# サービスキャンペーン情報

## 平成 29 年 5 月 24 日作業開始

# 参考説明図

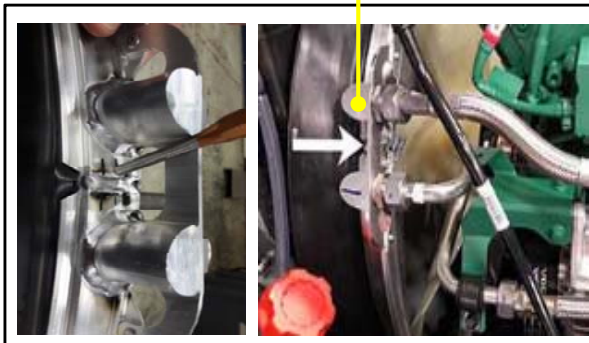
【A:接続プラグ】

大型エンジンのラジエータ・ファンシュラウドに装着されている、圧縮空気を冷却する装置(ファンリング)において、ファンリングを接合するための接続プラグの溶接方法が不適切なため、当該プラグがファンリングの接合部に固定されていないものがある。そのため、そのまま使用を続けると、ファンリングへの圧縮空気流動時に当該プラグが振動して、異音が発生するおそれがある。

識別(部品番号)

良品:23003426または23003422

点検要:22342521または22342531

全車両、ファンリングの部品番号を確認し、該当するものはファンリングの変形及び異音の発生の有無を点検する。点検の結果、ファンリングに変形や異音の発生が確認された場合は良品と交換する。また、ファンリングの変形や異音の発生がない場合は、ファンリング接合部の接続プラグの固定を実施する。

識別:作業完了車には、ファンリングのクーリングパイプ接続部に白色または黄色ペイントを塗布する。
